国立研究開発法人日本原子力研究開発機構  
人形峠環境技術センター

核燃料物質使用施設保安規定の変更認可申請について

核燃料物質使用施設保安規定

新 旧 対 照 表

第4図 品質マネジメントシステム文書体系

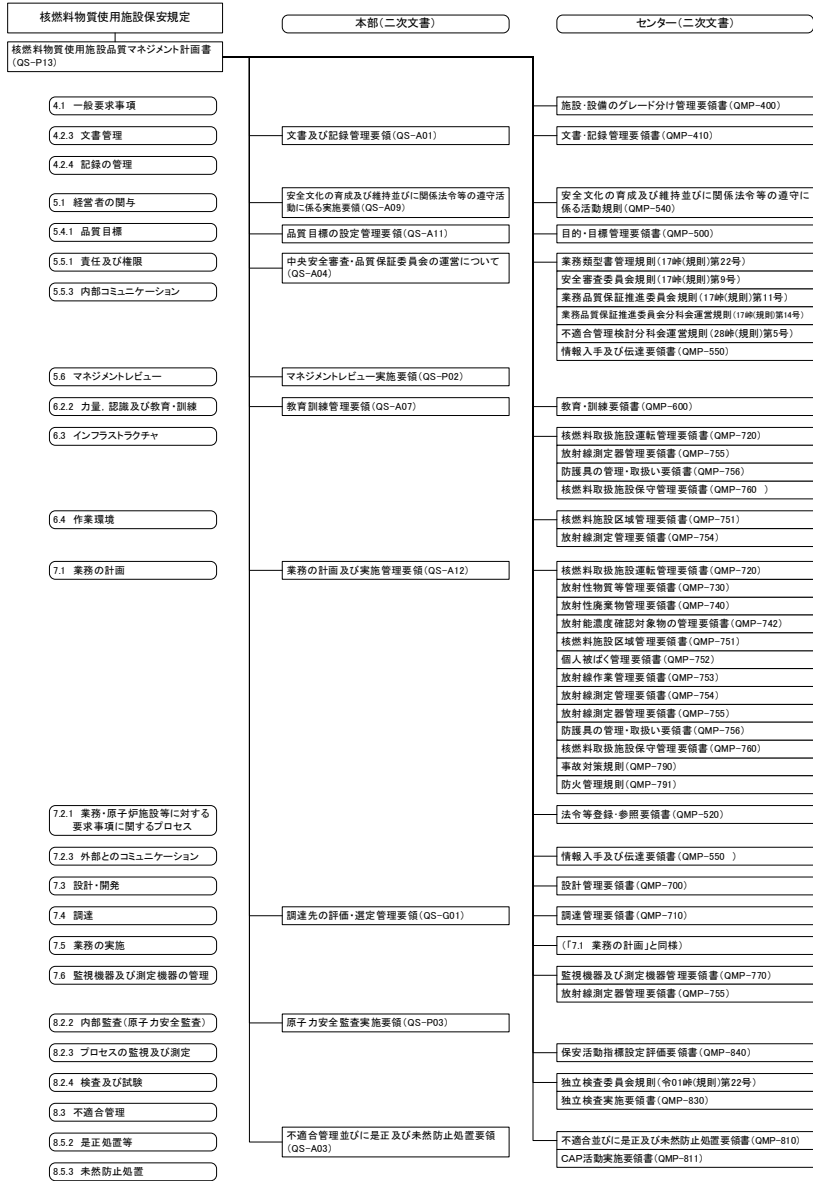
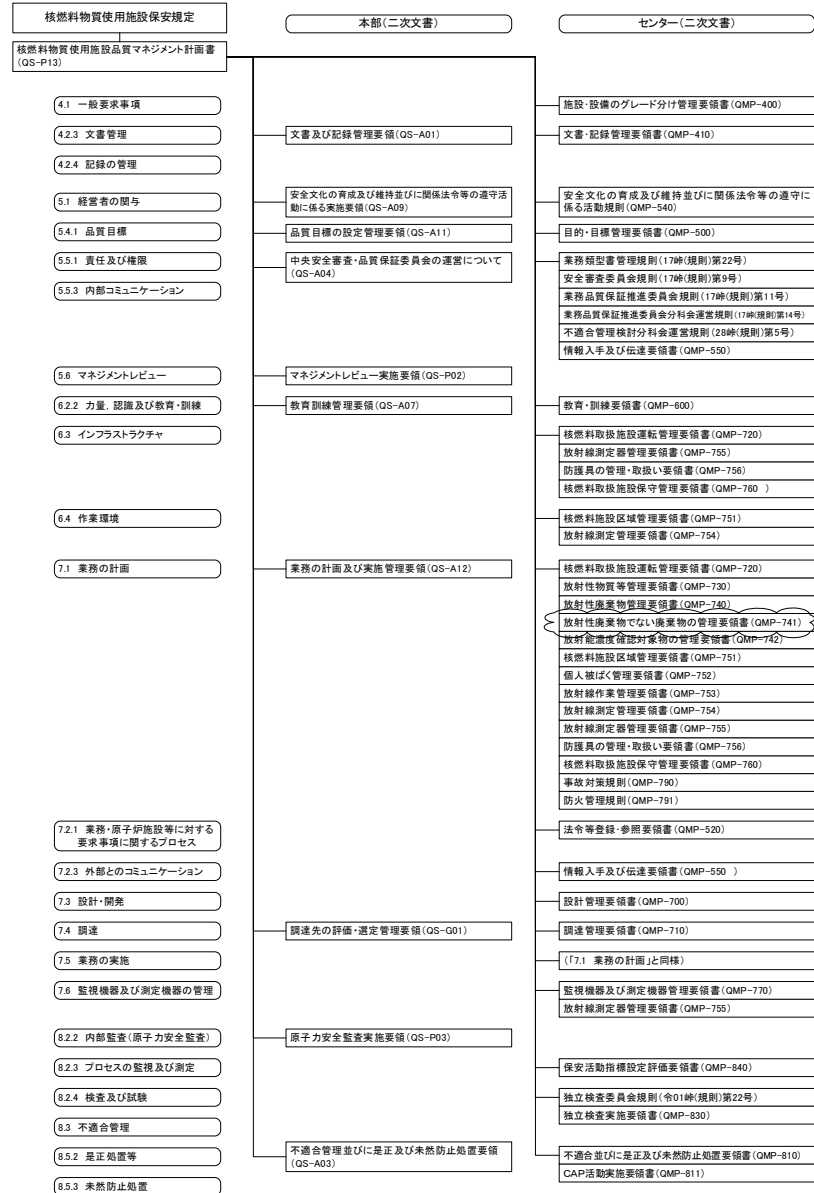
変更の理由 3  
放射性廃棄物でない廃棄物の管理に係る要領書を追加する。

第5-4図 濃縮工学施設主棟管理区域（1階）

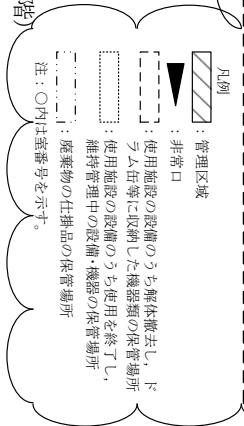
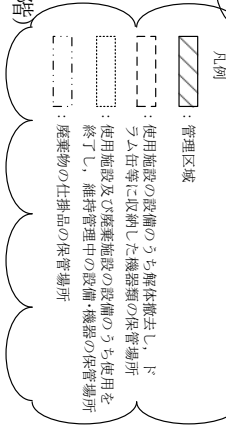
- 変更の理由 2  
設備・機器の解体・撤去作業の進展に伴い、使用を終了し維持管理中の設備・機器の保管場所及び解体撤去しドラム缶等に収納した機器類の保管場所を変更する。  
(令和3年9月17日付け原規規発第2109174号をもって核燃料物質の使用の変更の許可)
- 変更の理由 4  
核燃料物質の使用の許可申請書と整合させるなど記載の適正化を図る。

第5-7図 濃縮工学施設第2クラン貯蔵庫管理区域

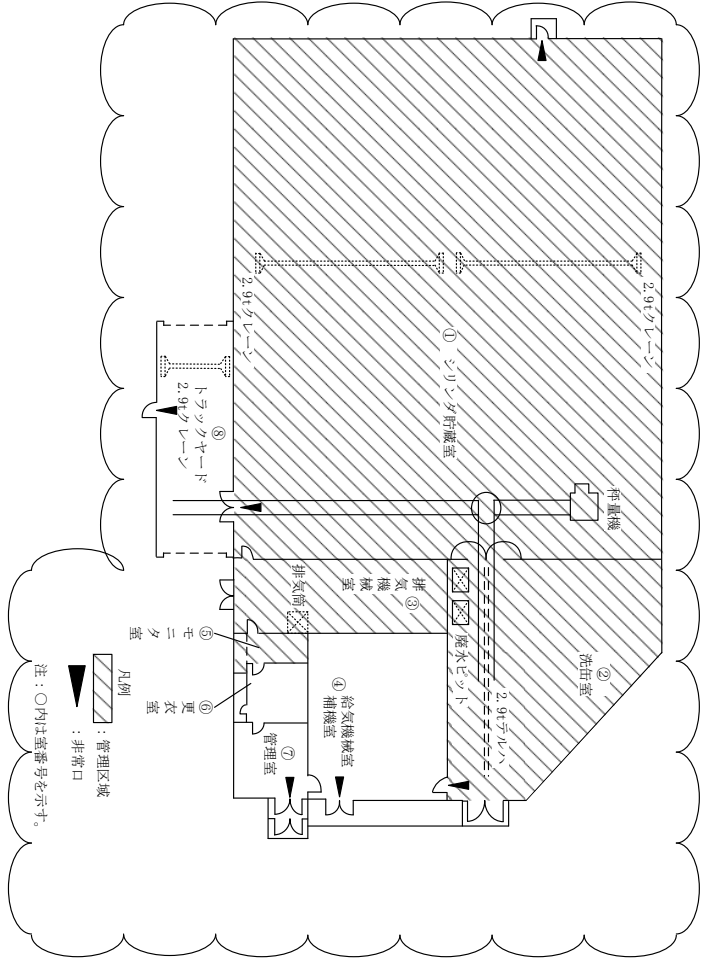
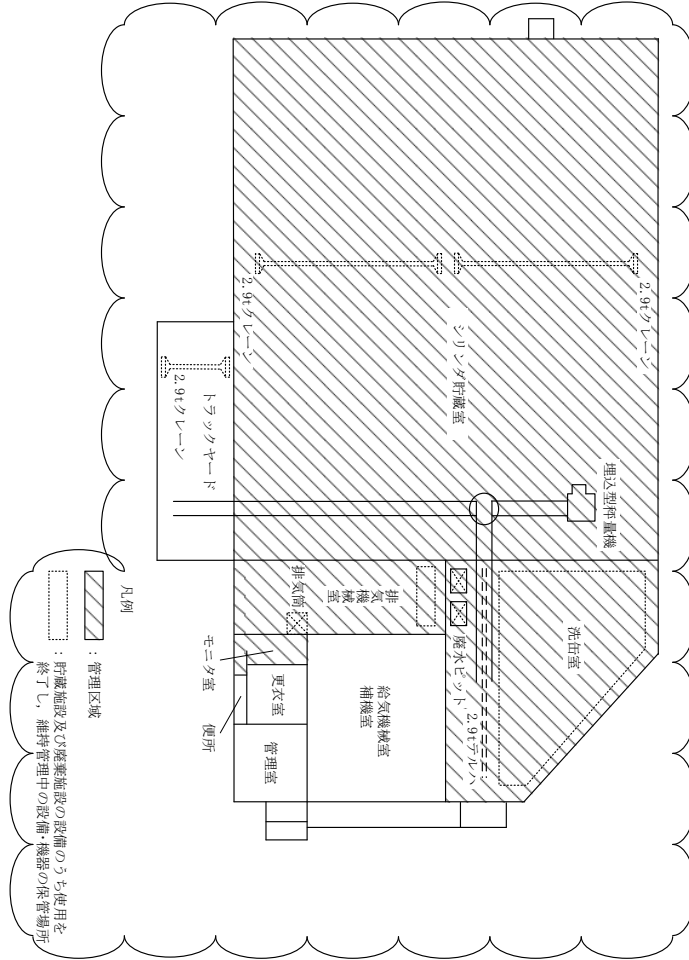
- ・変更の理由 2  
設備・機器の解体・撤去作業の進展に伴い、使用を終了し維持管理中の設備・機器の保管場所を追加する。  
(令和3年9月17日付け原規規発第2109174号をもって核燃料物質の使用の変更の許可)
- ・変更の理由 4  
核燃料物質の使用の許可申請書と整合させるなど記載の適正化を図る。

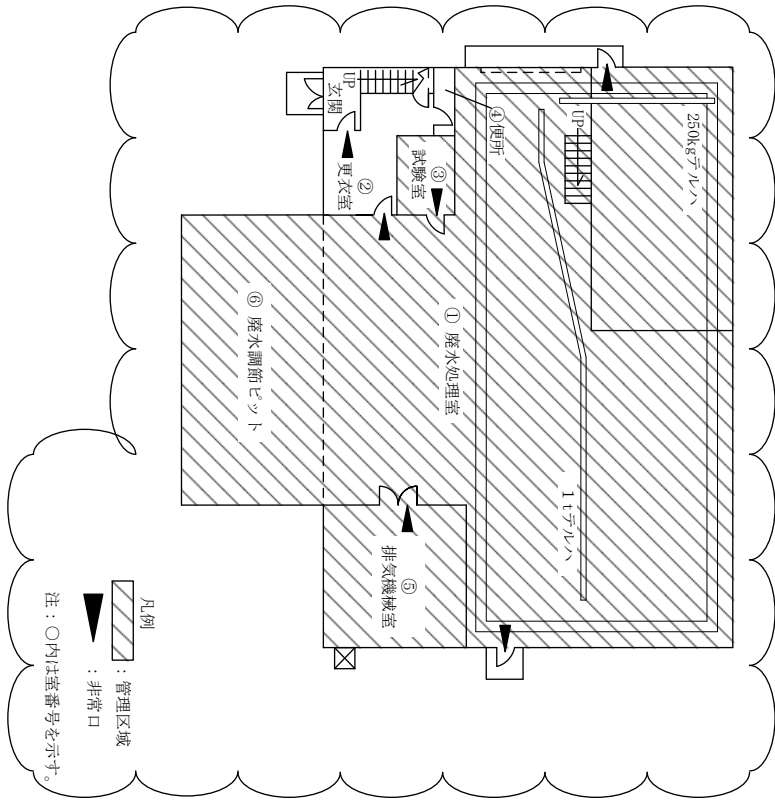
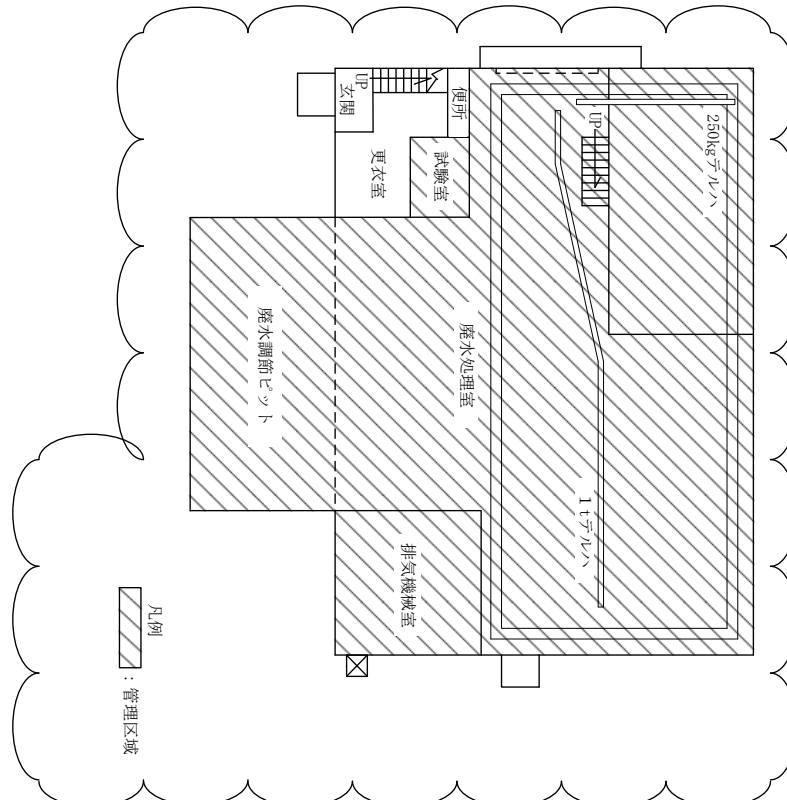
・変更の理由 4  
 核燃料物質の使用の許可申請書と整合させるなど記載の適正化を図る。

第5-9図 濃縮工学施設廃水処理棟管理区域（2階）

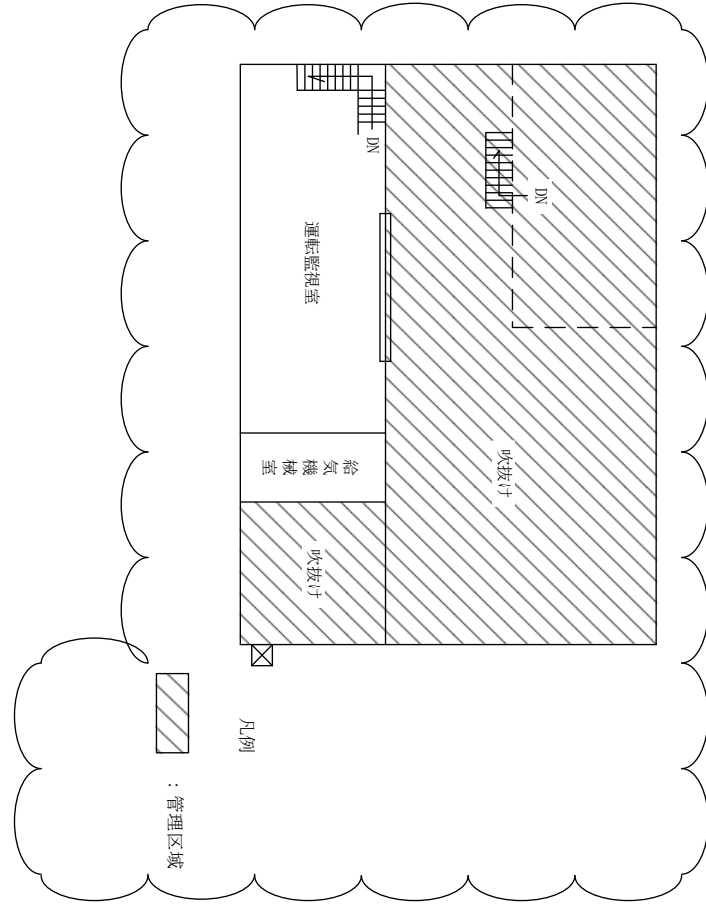
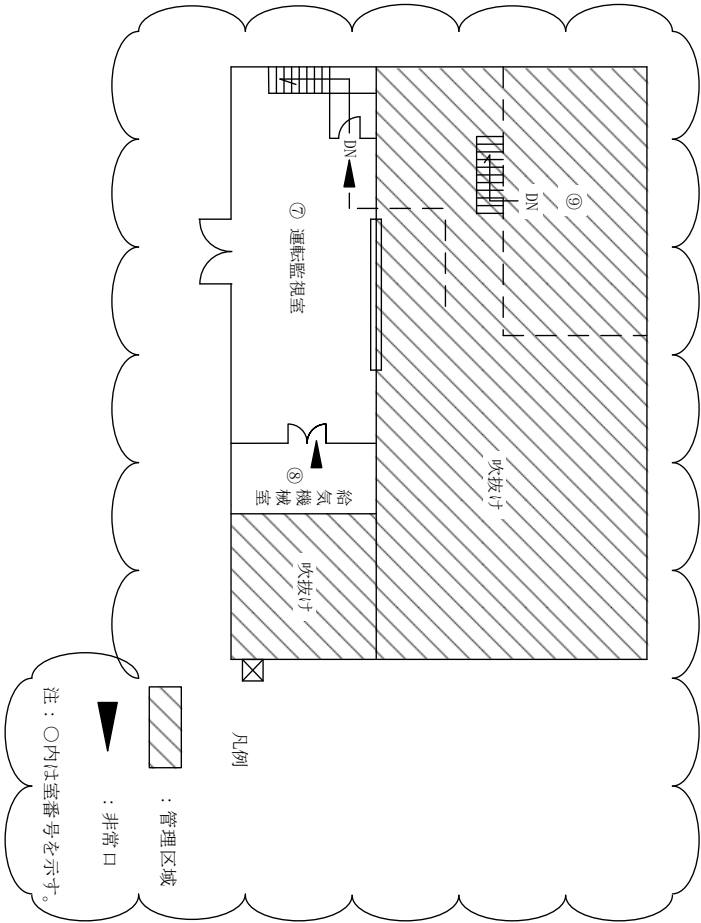
変更の理由 4  
核燃料物質の使用の許可申請書と整合させるなど記載の適正化を図る。
